PROJET DE CONSTRUCTION DE LA CITE FINANCIERE PHASE III

APPEL D'OFFRES N° 008/SImAU/DG/DJ/DO/DAF/DMA/RA

BULLETIN N°02 DE REPONSES AUX QUESTIONS

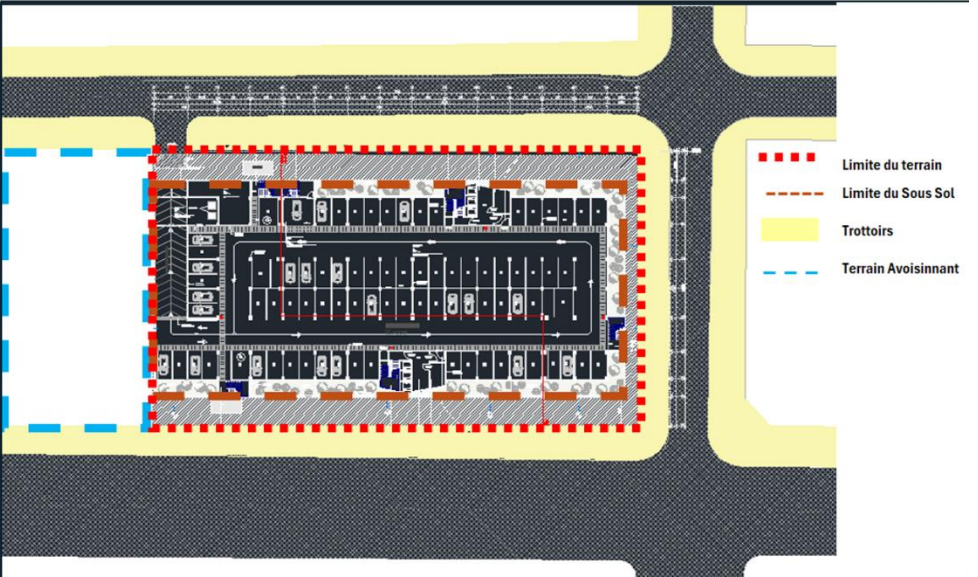
52	LOT 01 : Item Entrée d'Eau Usee L'item « Entrée d'eaux usées » est mentionné dans le lot étanchéité. Merci de préciser s'il s'agit d'un dispositif d'aération des réseaux d'eaux usées ou d'un autre élément.	Lot 1 Il s'agit du moyen de collecte des eaux pluviales de toiture terrasse. Les ventilations des conduites eaux usées sont aussi à prévoir et décrite dans le lot plomberie

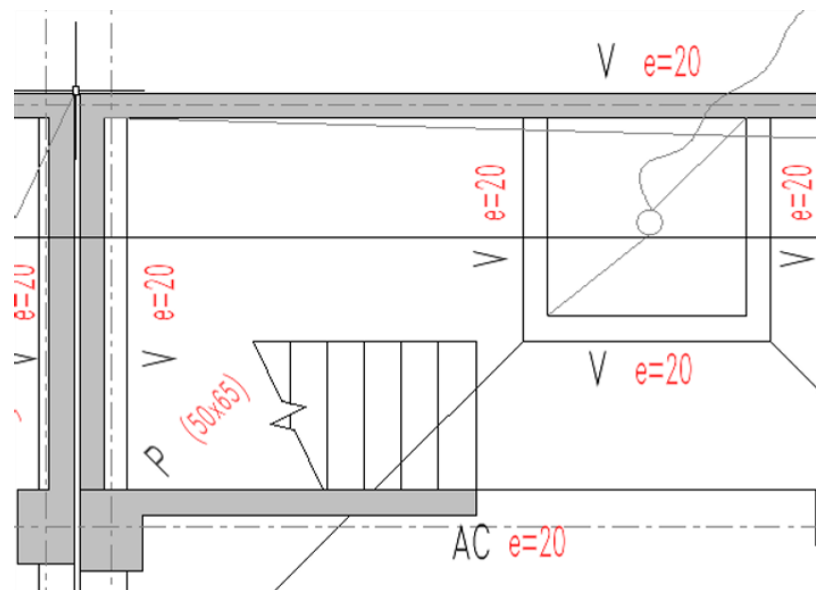
57	LOT 01 : 4.2 Rembais = -1290 m3 (Valeur Negative) Merci de clarifier les quantités négatives indiquées dans le DPGF pour les remblais, celles-ci n'étant pas cohérentes avec les quantités de déblais.	Lot 1 Il n'y a pas de valeur négative dans le DQE

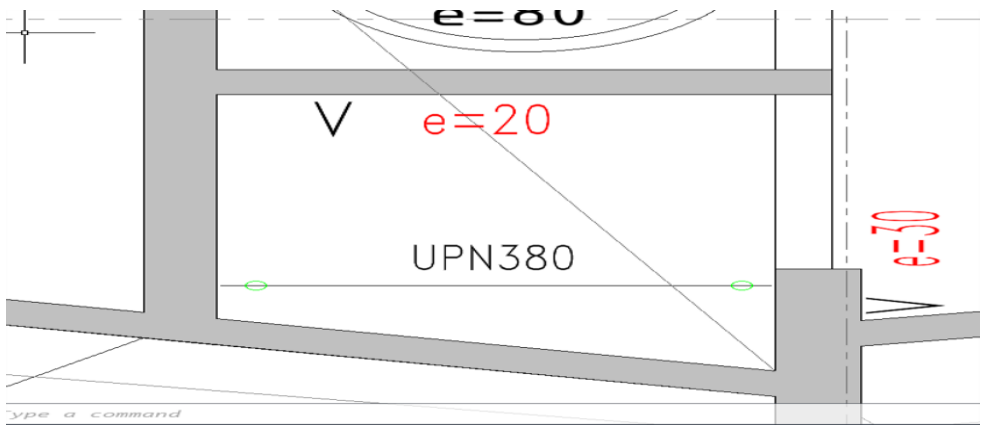
Merci de préciser la signification de « AC », celle-ci n'apparaissant pas dans la légende.

AC = Acrotère
